Lärmsanierung an bestehenden Schienenwegen des Bundes

Lärmschutzwände Ortsdurchfahrt Mülheim-Styrum

Stellungnahmen der Träger öffentlicher Belange und Erwiderungen der Vorhabenträgerin

Abbildung 2: Lage der Grundwassermessstellen und Grundwassergleichen

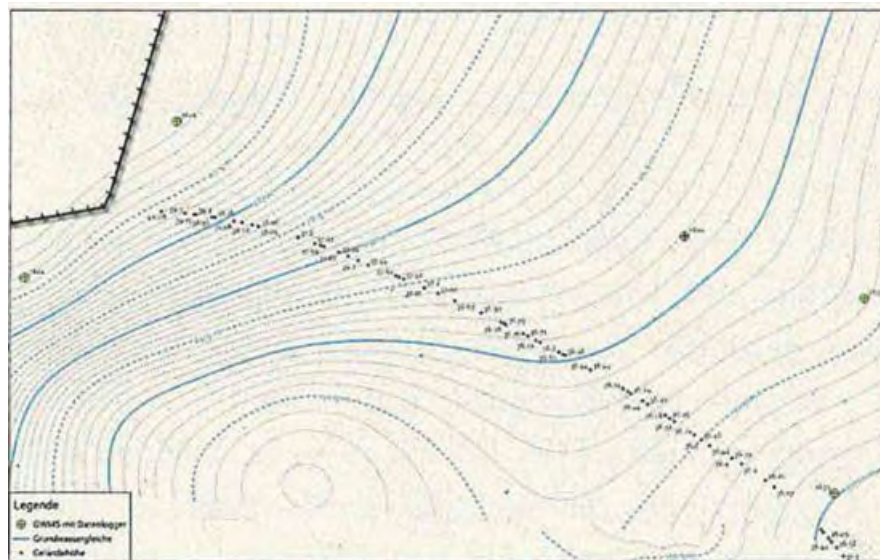
Vor diesem Hintergrund ist zunächst der Grundwasserstand im Maßnahmengebiet zu klären. Anschließend ist anhand der Einbautiefe und der vorliegenden Messwerte der Wirkungspfad Boden - Grundwasser zu bewerten:

Im Bereich des Bauvorhabens existieren fünf Grundwassermessstellen. Die mittleren Grundwasserstände liegen zwischen 26,83 m NHN (GWMS 1621) und 30,49 m NHN (GWMS 1633). Die Geländeoberfläche entlang der Bahntrasse befindet sich zwischen 37,44 m NHN (Bahnhof Styrum) und 40,00 m NHN (westlich BAB A40), woraus sich ein Flurabstand von etwa 7 m bis 12 m ergibt.

Der Eingriff in den Boden ist als gering zu betrachten, da nur Kopflöcher bis zu einer Tiefe von 1.25 m ausgehoben werden in die die Rammrohre eingebracht werden. Des Weiteren werden für die Sockelelemente nur ca. 20 cm Boden ausgehoben.
